Datum :  
Uw brief van : 5 juli 2016  
Ons kenmerk : 16-31114/16-045462  
Onderwerp : Verzoek om advies omgevingsvergunning  
Kwinkweerd 12 te Lochem, For Farmers Lochem  
In afschrift aan : Omgevingsdienst Achterhoek t.a.v. dhr.  
Halfman  
Brandweer IJsselstreek t.a.v. dhr. ten Raa  
Behandeld door : J.W. van Gortel / secundus V. Verburg

U heeft mij op 5 juli 2016 gevraagd te adviseren over de komst van een Biomassa-energiecentrale (BMEC) bij ForFarmers in Lochem. U wilt weten of deze verandering past binnen de vigerende wet- en regelgeving. In deze brief geef ik u graag antwoord. Daarnaast geef ik u adviezen over de algemene fysieke veiligheid. Door deze op te volgen verkleint u de kans op calamiteiten, of – als er zich toch een ongeluk voordoet – beperkt u de gevolgen.

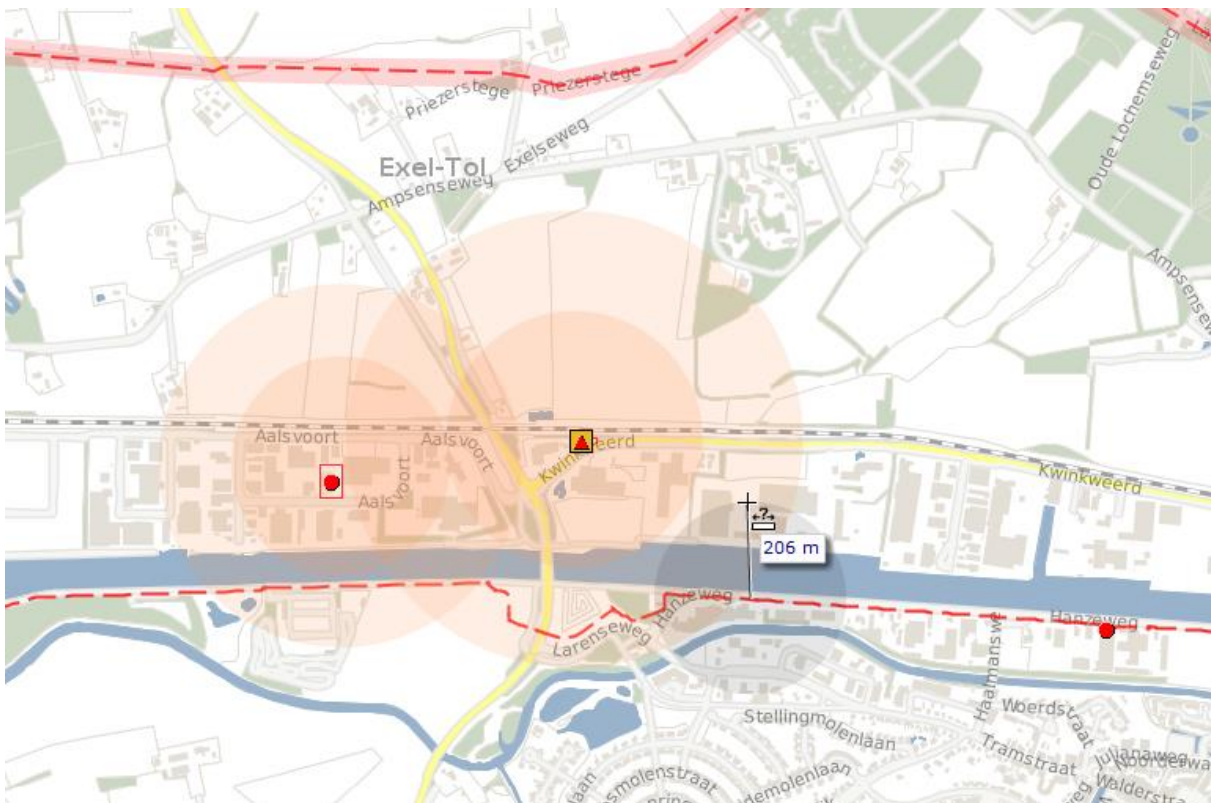
ForFarmers is goed bereikbaar. De bluswatervoorzieningen in de omgeving zijn op orde.
